SERVICE BULLETIN NO. 20-33/1

Import requirements to Russia

ARBEITSANWEISUNG NR. 20-XVIII

WORK INSTRUCTION NO. 20-XVIII

Skizze / Sketch

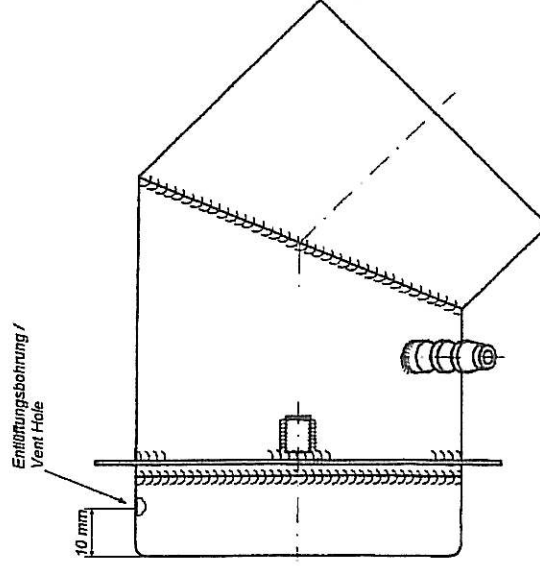
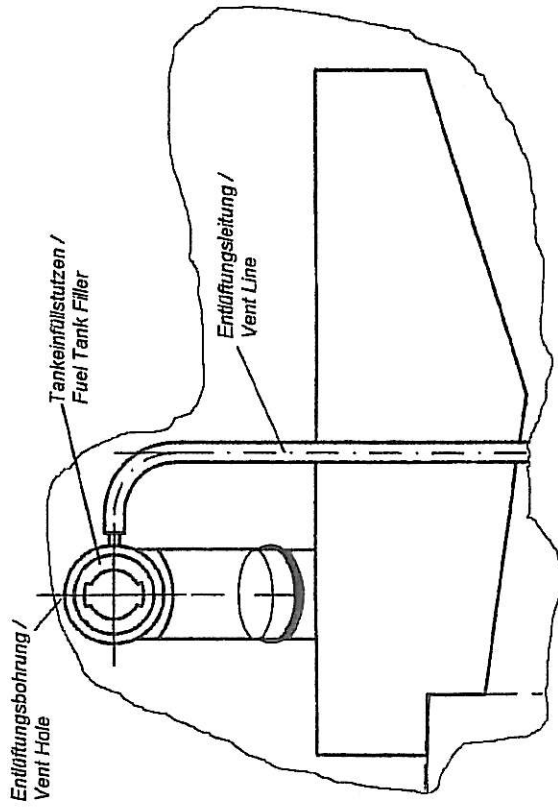
1. Linke Tankabdeckung ausbauen.
2. Verbindungsschlauch zwischen Tank und Tankeinfüllstutzen ausbauen.
3. Tanköffnung mit Klebeband abdecken.
4. Bohrung \varnothing 1 mm gemäß Skizze im Tankeinfüllstutzen anbringen, Bohrung entgraten.
5. Metallspäne komplett entfernen.
6. Klebeband von der Tanköffnung restlos entfernen.
7. Verbindungsschlauch und nach Fremdkörperkontrolle auch die Tankabdeckung wieder einbauen.

1. Remove left fuel tank cover.
2. Remove connection hose between fuel tank and fuel tank filler.
3. Cover fuel tank opening with adhesive tape.
4. Drill hole \varnothing 1 mm into fuel tank filler in accordance with sketch, burr hole.
5. Remove metal chips completely.
6. Remove adhesive tape from fuel tank opening.
7. Re-install connection hose between fuel tank and fuel tank filler, and, after check for foreign objects, re-install fuel tank cover.
